INFORME DE VISITA DE CONTROL **N° 4176-2020-CG/GRAR-SVC**

VISITA DE CONTROL
GOBIERNO REGIONAL DE AREQUIPA
PAUCARPATA-AREQUIPA-AREQUIPA

“EJECUCIÓN DE LA IOARR-CONSTRUCCIÓN DE SALA DE OBSERVACIÓN: ADQUISICIÓN DE SALA DE OBSERVACIÓN Y EQUIPO DE SEGURIDAD PARA EL SERVICIO DE CONTROL; EN EL EESS HOSPITAL REGIONAL HONORIO DELGADO ESPINOZA-AREQUIPA, DISTRITO DE JOSÉ LUIS BUSTAMANTE Y RIVERO, PROVINCIA AREQUIPA, DEPARTAMENTO AREQUIPA”

IMAGEN N° 2 UBICACIÓN DE ÁREA DE TRIAJE DENTRO DE AMBIENTES PARA AISLAMIENTO DE PACIENTES

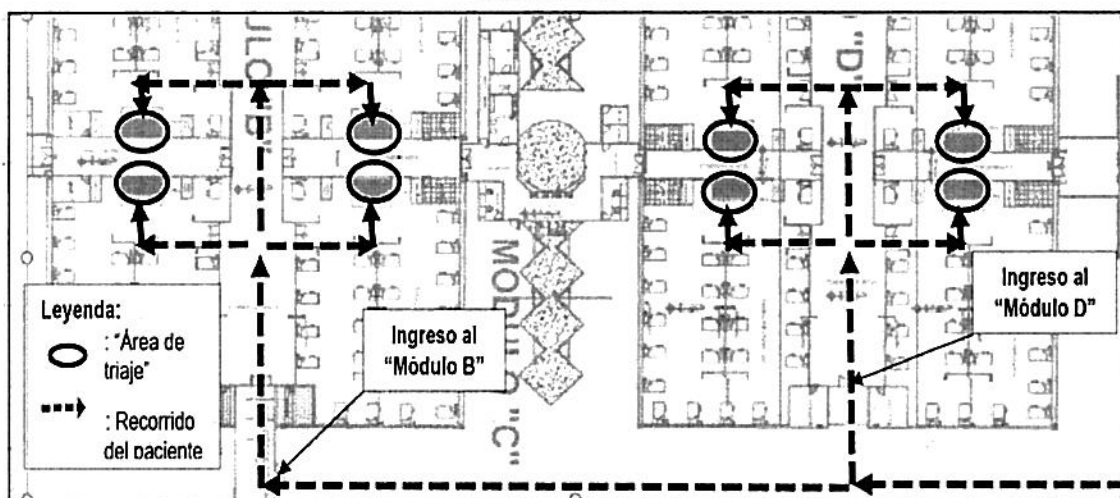
Cabe precisar que, de lo ejecutado en la Obra según la propuesta planteada en los planos del expediente técnico²⁶, no se identificó un espacio destinado para realizar las actividades propias del triaje; sin embargo, de la visita realizada el 6 de mayo de 2020²⁷, se advierte que se dispuso como áreas de triaje a los 8 espacios abiertos que figuran como "Estación de Enfermeras" en los planos del expediente técnico, espacios que se encuentran ubicados dentro del área de aislamiento propiamente dicho.

Es decir que, para que un usuario acceda a la evaluación correspondiente y registro de historia clínica en el área de triaje, debe transitar a través de un pasillo dentro del módulo "B" o "D" e ingresar a la zona de aislamiento y registrarse, en alguno de los 8 puntos de triaje dispuestos en dichos módulos, según se muestra en las imágenes n.ºs 2, 3 y 4. Aunado a ello para ingresar a dichos módulos desde el acceso del centro de aislamiento no se cuenta con señalización que facilite la accesibilidad al área de triaje, de recurrir el paciente de manera particular toda vez que no se cuenta con un procedimiento de ingreso y atención de usuarios que lleguen a las instalaciones, tal como se muestra en la siguientes imágenes:

En ese sentido, considerando que la Obra ha dispuesto 8 lugares destinados como área de triaje, y no se cuenta con procedimientos específicos para ubicar al paciente que ingresa del exterior, no se habría tomado en cuenta lo indicado en la mencionada directiva sanitaria.

IMÁGENES N°s 3 Y 4 RECORRIDO AL AREA DE TRIAJE DENTRO DE ZONA DE AISLAMIENTO

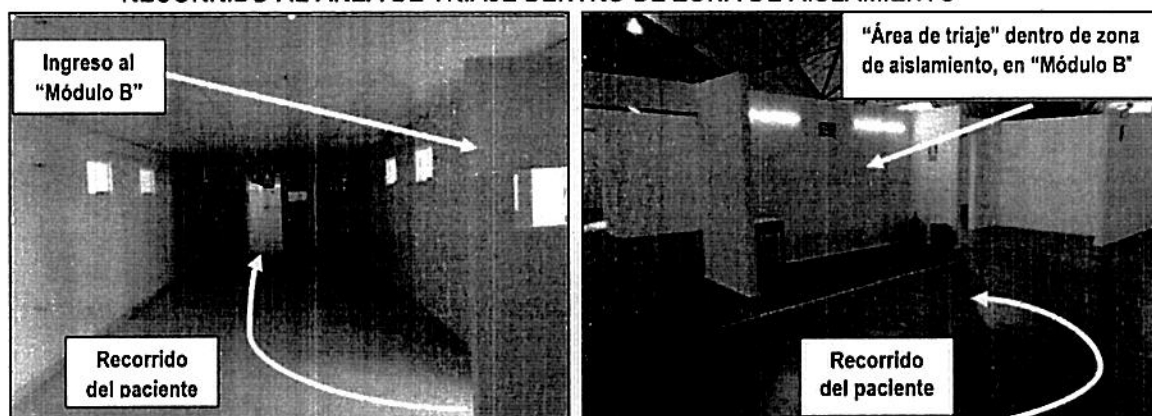
Asimismo, en el numeral 6.3.3. de la Directiva Sanitaria n.º 91-MINSA/2020/DGAIN precisa que el paciente antes de ingresar a la zona de aislamiento, debe lavarse las manos con agua y jabón en un área separada, y de acuerdo a lo ejecutado en obra no se instaló algún punto de agua próximo al acceso o antes de ingresar a dicha área.
